CIMETIÈRE NOTRE-DAME-DES-NEIGES
PLAN DIRECTEUR D'AMÉNAGEMENT
MAUSOLÉE DU BOISÉ DE L'EST
CONSIDÉRATIONS ET DONNÉES ADDITIONNELLES
ADDENDA # 3 AU VOLUME II

présenté à la Commission Jacques-Viger
le 7 décembre 2001

Implantation du mausolée
 sur son terrain

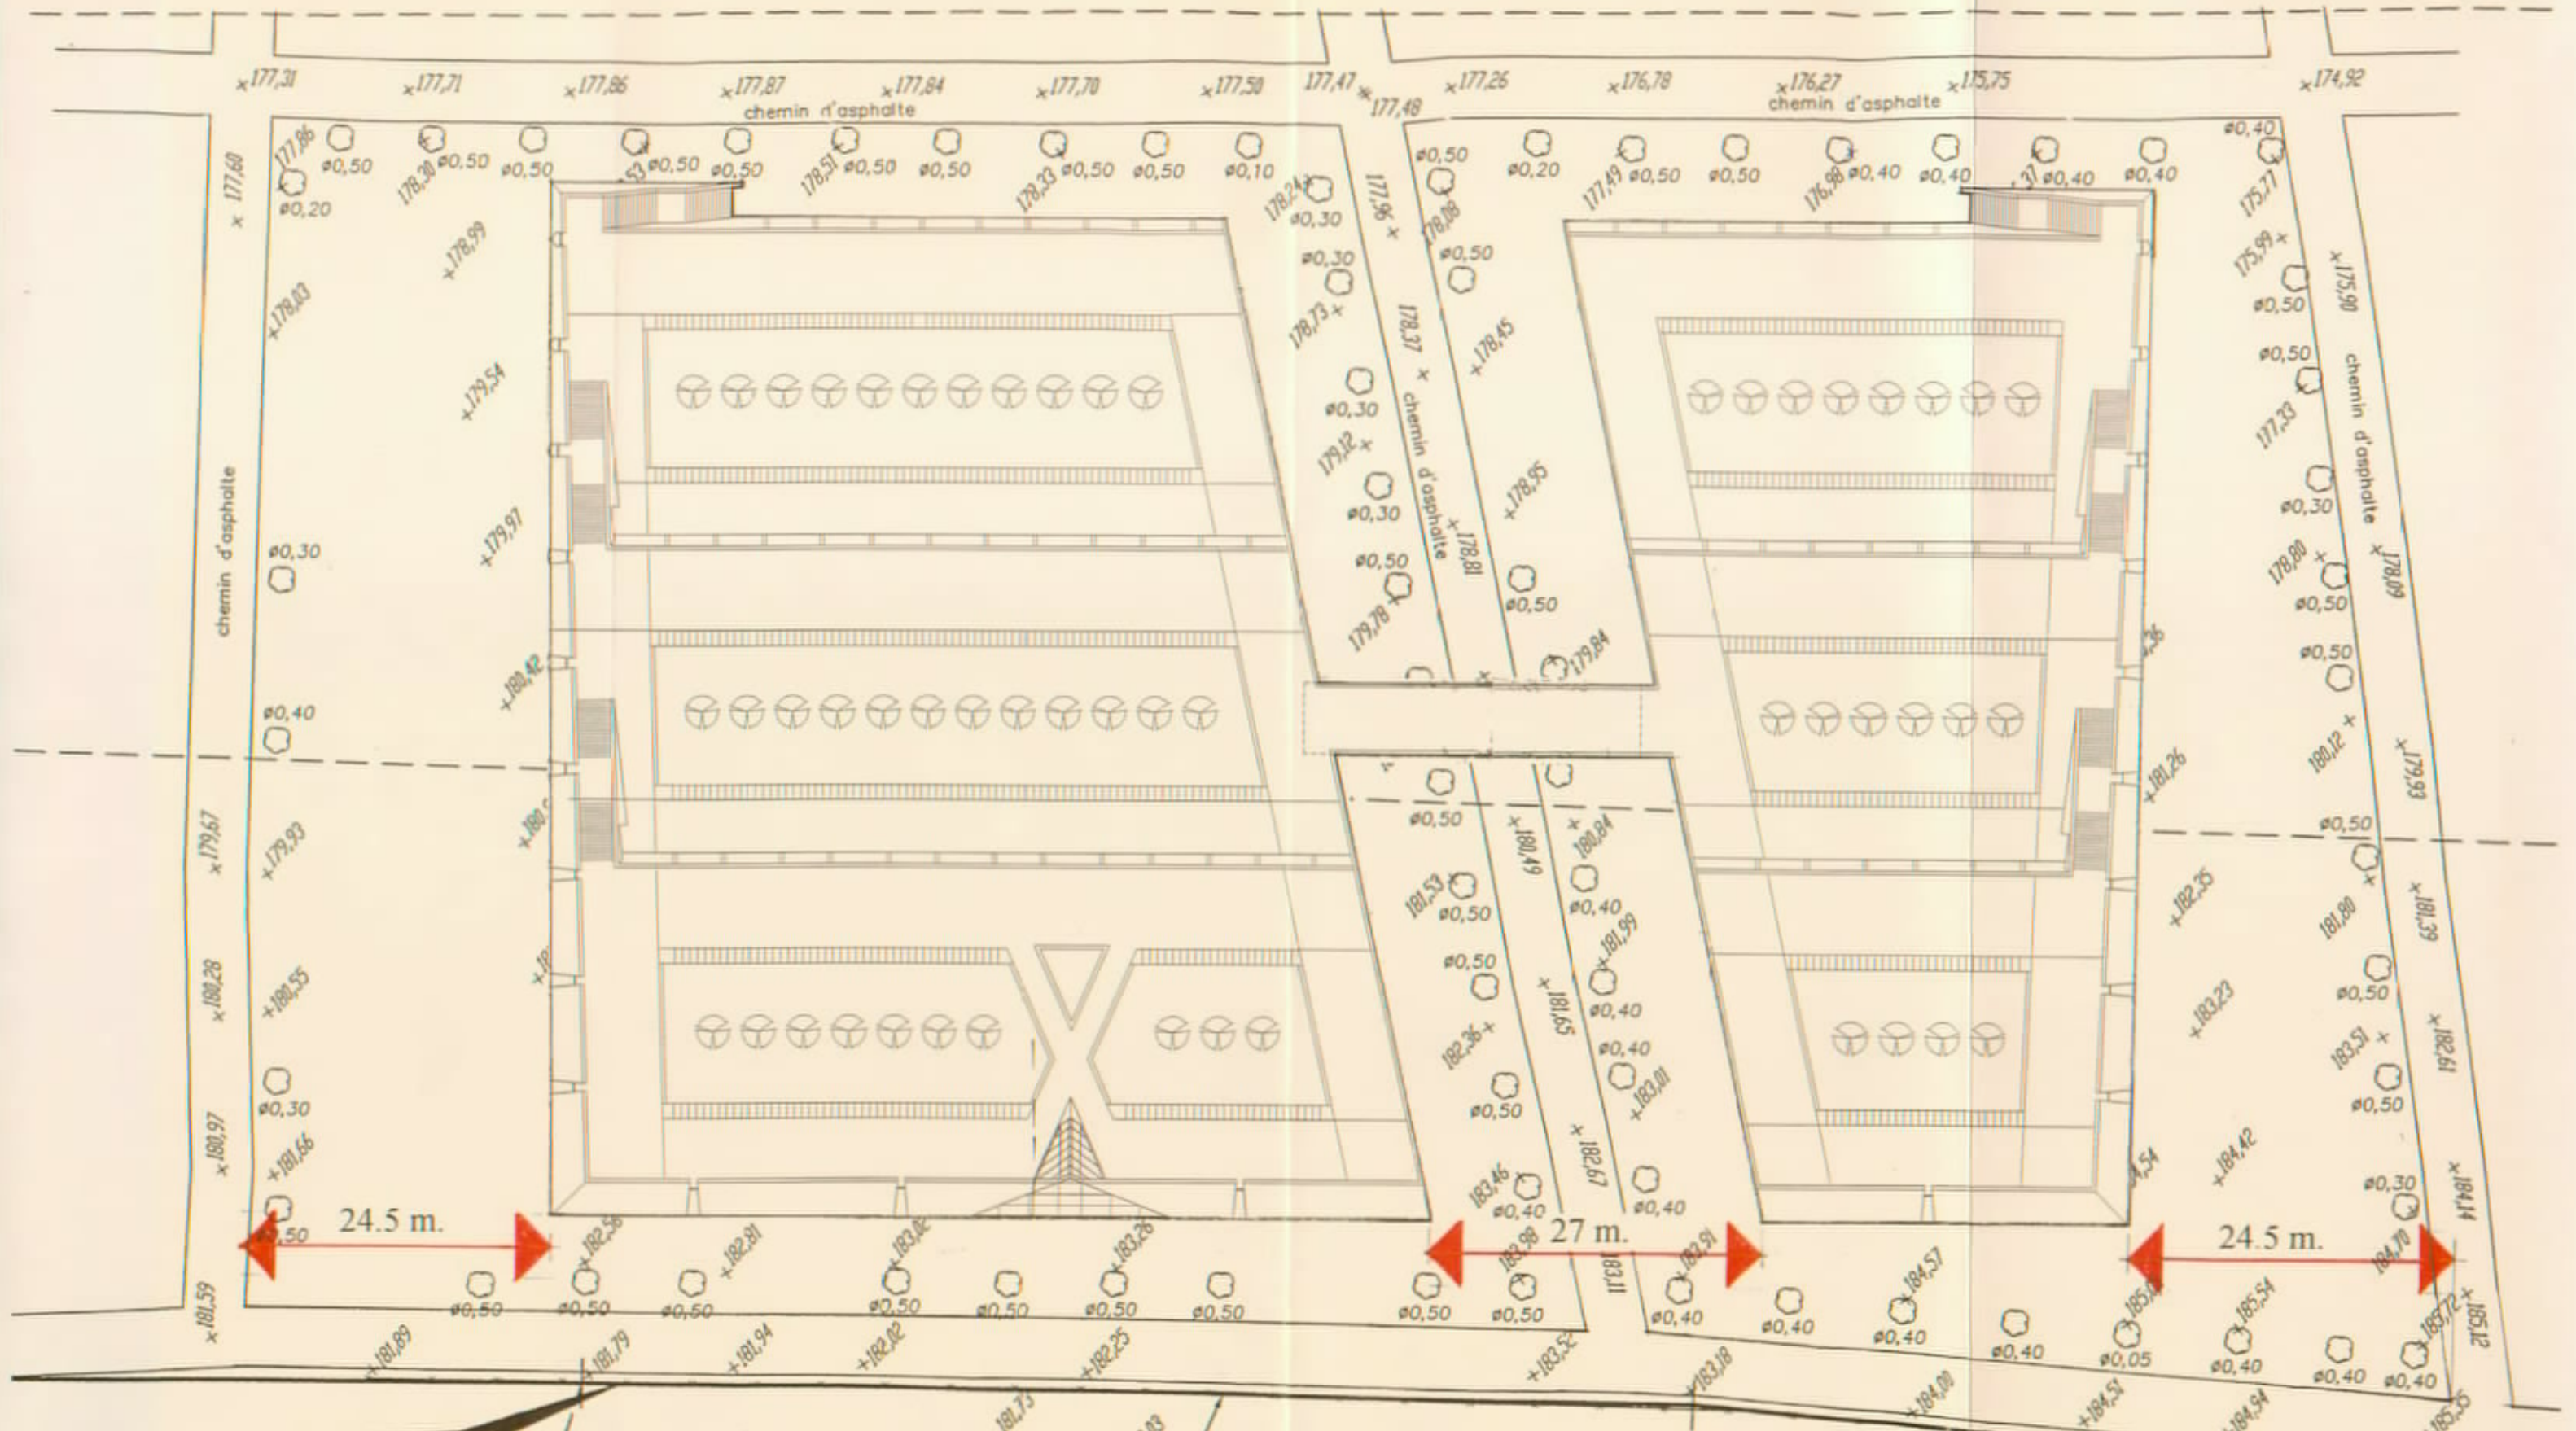
Suite aux commentaires formulés par les commissions et le Service, nous avons fait relever de manière plus systématique et complète le terrain d'implantation du mausolée du boisé de l'Est pour assurer l'adéquation plus exacte du bâtiment envisagé et de son aire de réception, (voir page 22).

- les courbes de niveau tant vers l'ouest (du côté du cimetière) que vers l'est (du côté du poste de police) sont plus marquées qu'anticipé ce qui permet d'asseoir les bâtiments plus bas et d'en diminuer encore la hauteur perceptible;

- la hauteur hors-sol du bâtiment à son coin nord-est, le plus visible depuis l'espace public du parc du Mont-Royal, se situera à l'élévation 190.50 par rapport au sol actuel à sa base, qui se trouve à la cote 185.05, pour une hauteur réelle de 4.95 mètres, au lieu des 10 mètres envisagés initialement dans le volume II du plan-directeur. Il faut noter également à ce propos que l'ondulation du sol entre la limite du cimetière et le tracé du chemin Remembrance masquera la base de l'édifice pour tout observateur placé où que ce soit dans le secteur public, alors que le faite des arbres existants à la lisière du terrain du cimetière en masquera le sommet. En dernier lieu, nous rappelons qu'il fait partie de nos intentions de végétaliser davantage la portion de la clôture qui borde l'arrière du paddock du poste de police, ce qui filtrera encore plus la perception du mausolée déjà peu perceptible depuis l'espace public;

Élévation théorique depuis le secteur public

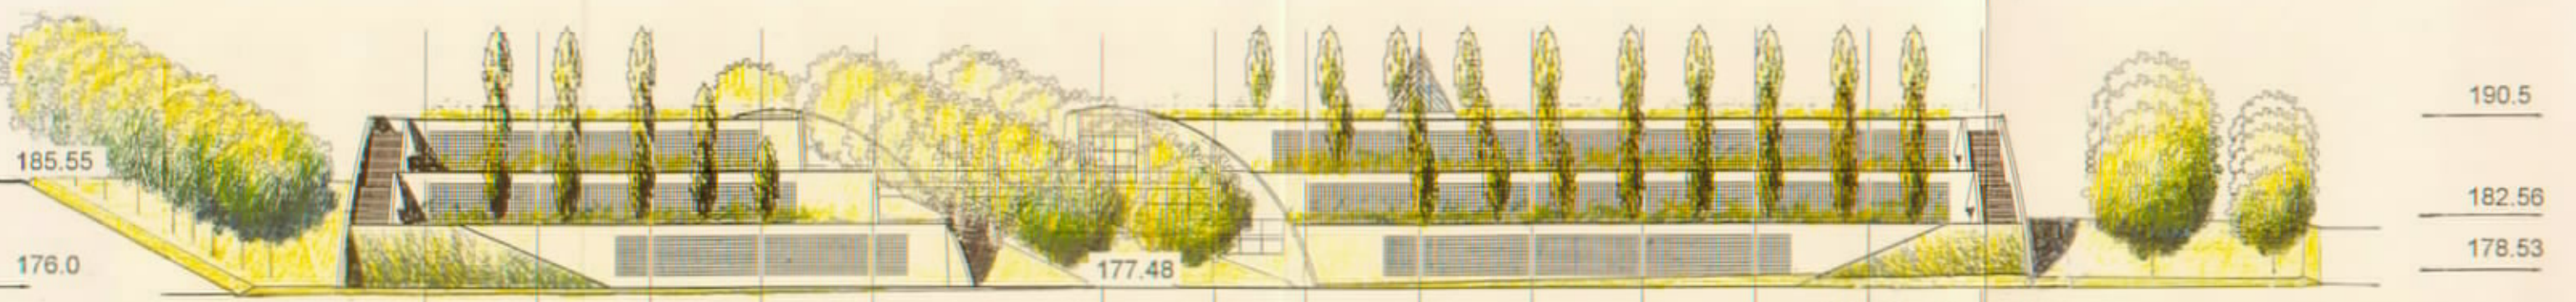
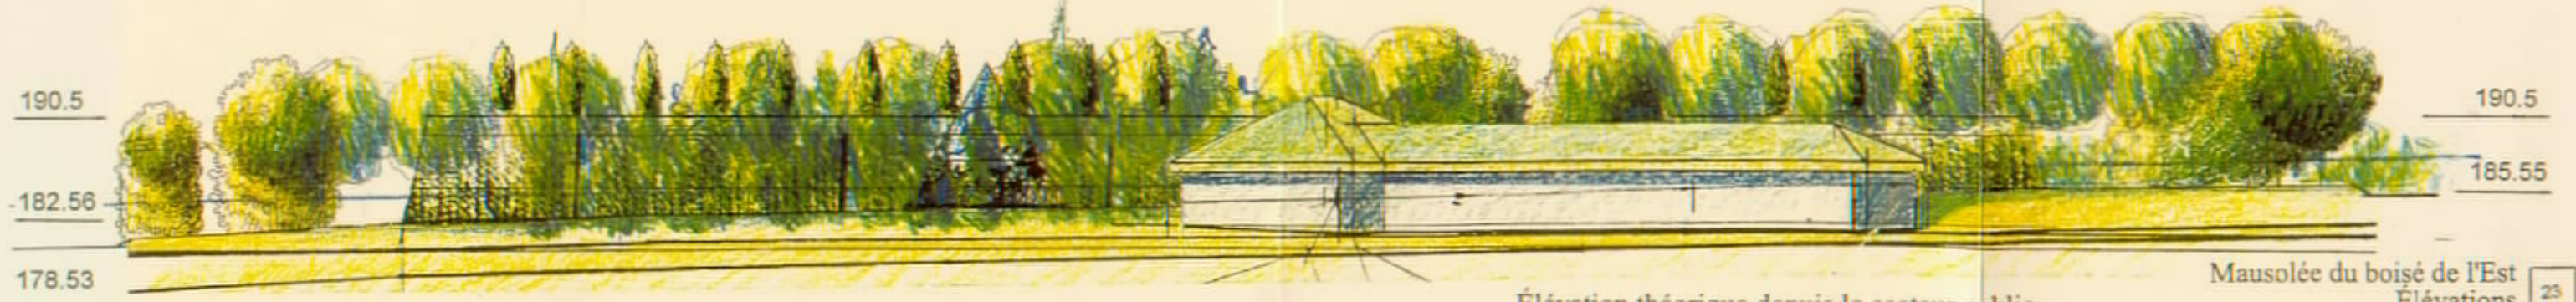
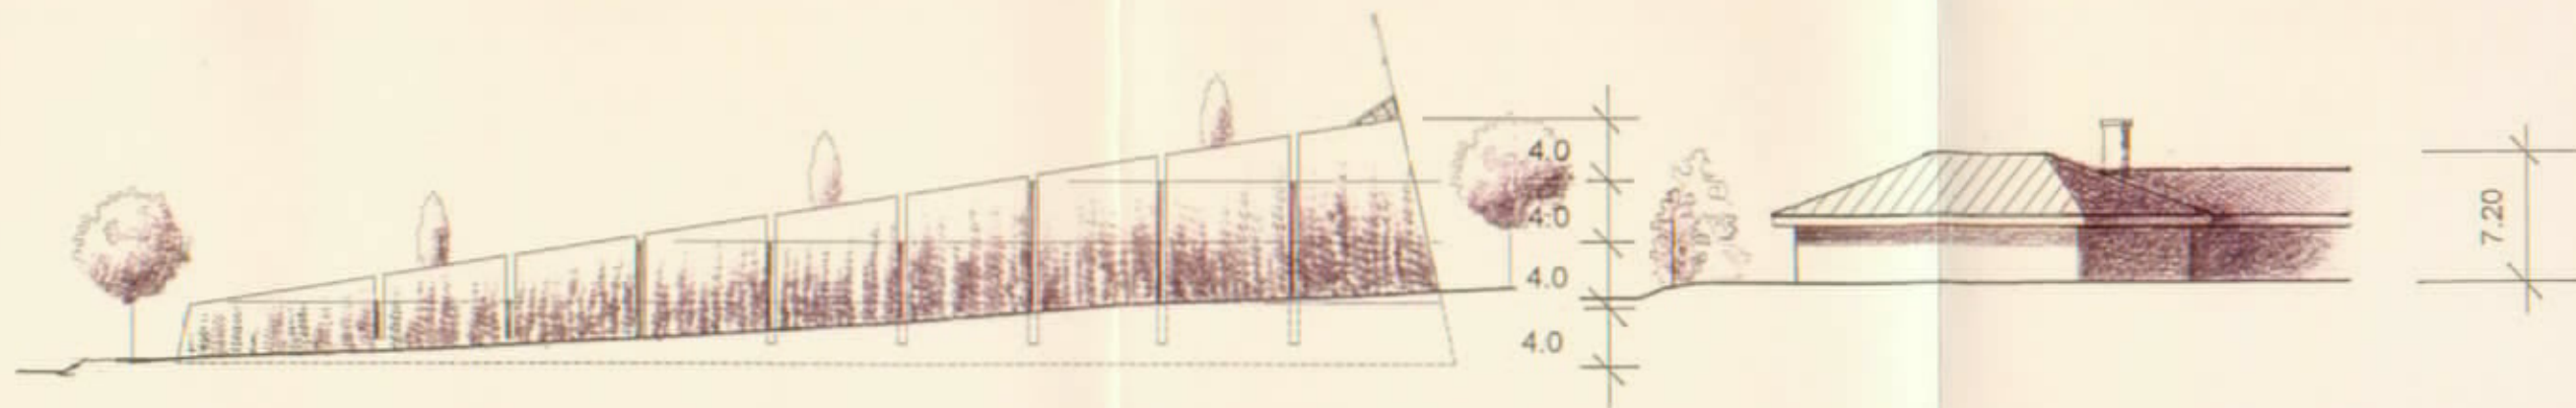
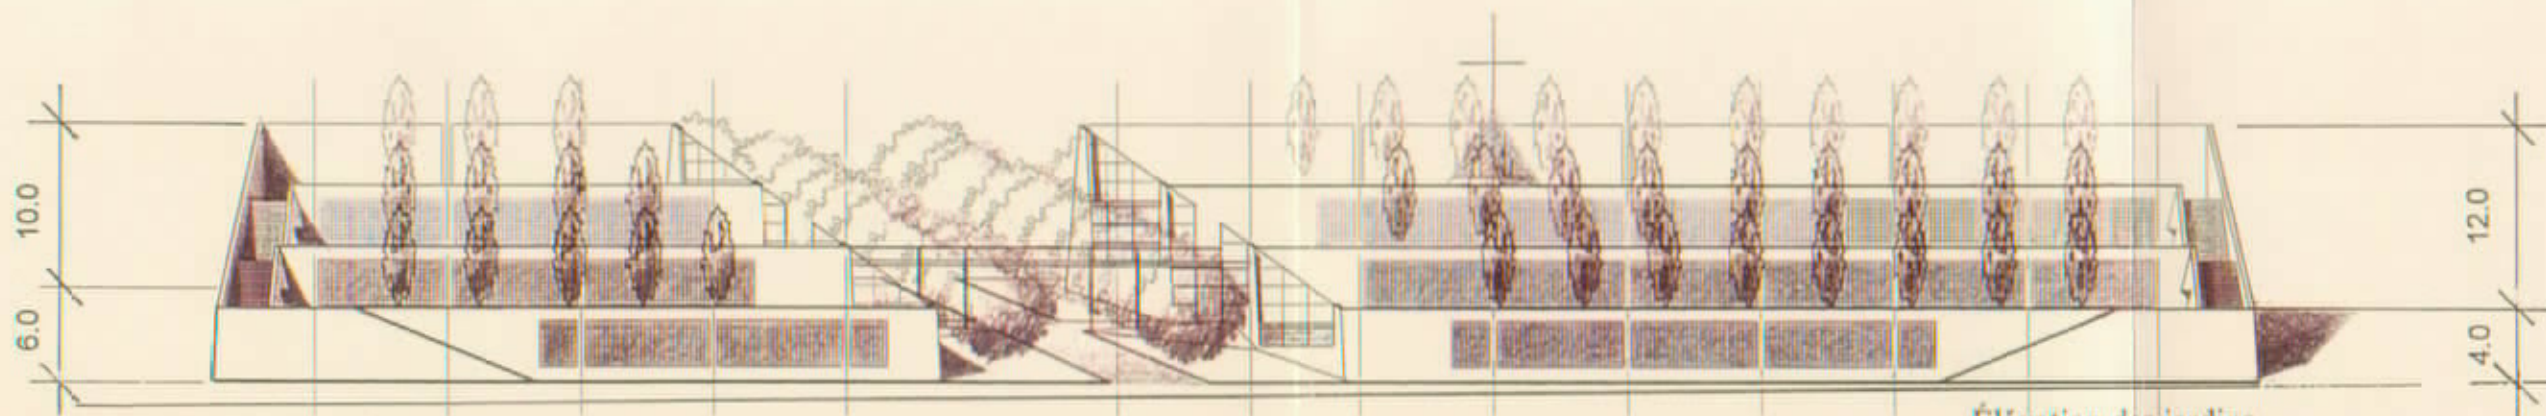
Nous avons également, en parallèle, continué à développer l'adoucissement du profil des bâtiments et à réduire la hauteur de leur mur arrière, au-dessus de la dernière terrasse, (voir page 23).

Ce double exercice nous donne la preuve que l'implantation prévue n'aura qu'un très faible impact visuel sur son environnement dans sa configuration actuelle. À titre comparatif, nous joignons au présent document la version préalable de notre proposition telle qu'elle s'établissait plus schématiquement en décembre 2000, (voir page 24).

- les hauteurs des toits du poste de police telles qu'établies par l'arpenteur s'établissent à 191.60 et 189.79 ce qui signifie que l'arête haute du mur arrière du mausolée (190.50) ne pourra être vue depuis l'avant du poste de police, que ce soit depuis le chemin Remembrance ou depuis n'importe quel point se situant entre cette voie véhiculaire et la maison Smith;

- d'autre part, nous avons rapproché les deux corps de bâtiment l'un de l'autre, pour un espacement de 27 mètres. Cette mesure éloigne donc le mur latéral sud du mausolée de la lisière d'arbres longeant le chemin qui le borde à une distance de quelques 24.5 mètres. Ce recul additionnel assure que le faite des arbres sera nettement plus élevé que le point le plus haut du bâtiment et en camouflera efficacement la présence, de n'importe quel point se situant dans le domaine public du parc, fût-il proche, ou aussi éloigné que le stationnement du lac des Castors.

Nous prenons compte cependant des inquiétudes de la Commission Jacques-Viger et proposons ci-joint une modulation adoucie du mur d'enceinte de ce monument qui prend acte, par sa courbure, des conditions topographiques du terrain, situé au sommet de ce versant, et diminue de plus de 2 m la hauteur de la "muraille" arrière. Cette mesure est suffisante pour abaisser la crête de ce mur en-dessous du profil des toitures du poste de police, tout en masquant encore aux utilisateurs des terrasses supérieures des mausolées la vue non désirable de l'arrière-cour de cette construction municipale insensible à son contexte.*
